# Pomembne informacije – Dell OptiPlex 790/990

## Matična plošča

Regulativni model: D09M, D05D, D03S, D01U  
Regulativni tip: D05D001, D03S001, D01U001, D01U002  
2012 - 05

Skica 1. Matična plošča prejšnje različice matične plošče s hladilnikom

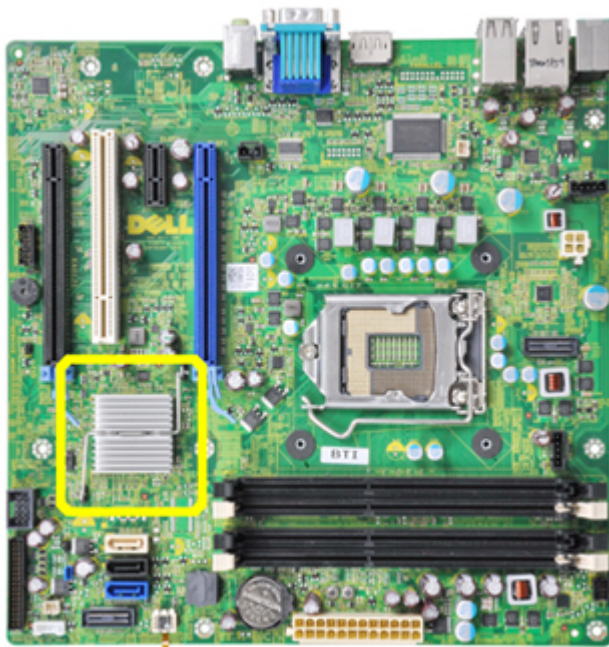
Naslednja slika prikazuje prejšnjo različico matične plošče, ki je dobavljena s hladilnikom.

Vse matične plošče, dobavljene z različico A11 ali novejšo, NE bodo vsebovale hladilnika.

**OPOMBA:** Če BIOS posodobite na starejšo različico od A11, se bo prikazalo sporočilo o napaki.

Skica 2. Matična plošča, ko sta termalni senzor in hladilnik odstranjena

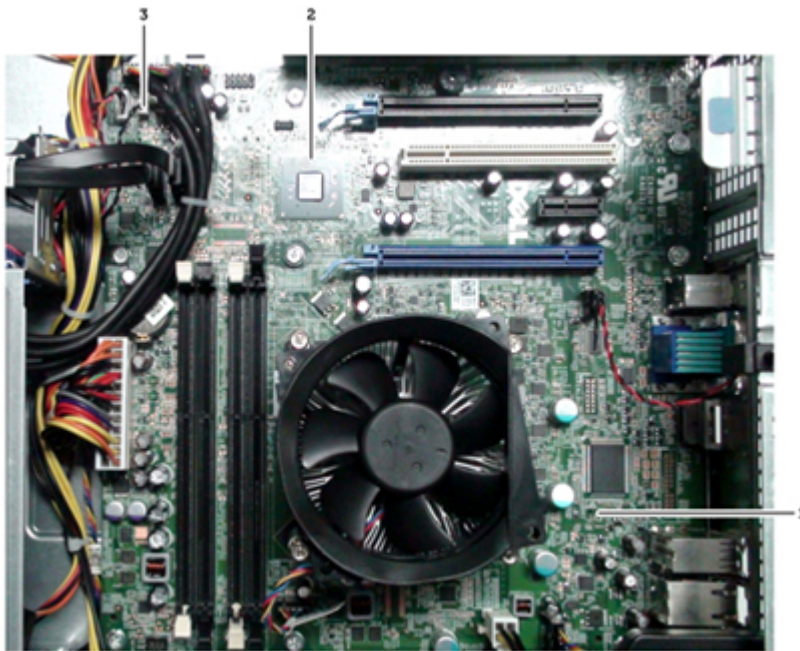
Termalni senzor napajalnika se odstrani samo z ohišja namiznega računalnika.

1. priključek termalnega senzorja-1 in kabel odstranjena
2. hladilnik vezja odstranjen
3. priključek termalnega senzorja-2

**OPOMBA:** Če ste zamenjali svojo matično ploščo z novo matično ploščo za ohišje namiznega računalnika, vedno pazite, da je različica BIOS, ki je nameščena, A11 ali novejša.

**Opozorilo:** Če ne posodobite BIOS-a, lahko med preizkusom POST prejmete opozorilo Alert! Chipset heat sink not detected (Opozorilo! Hladilnika vezja ni bilo mogoče zaznati).
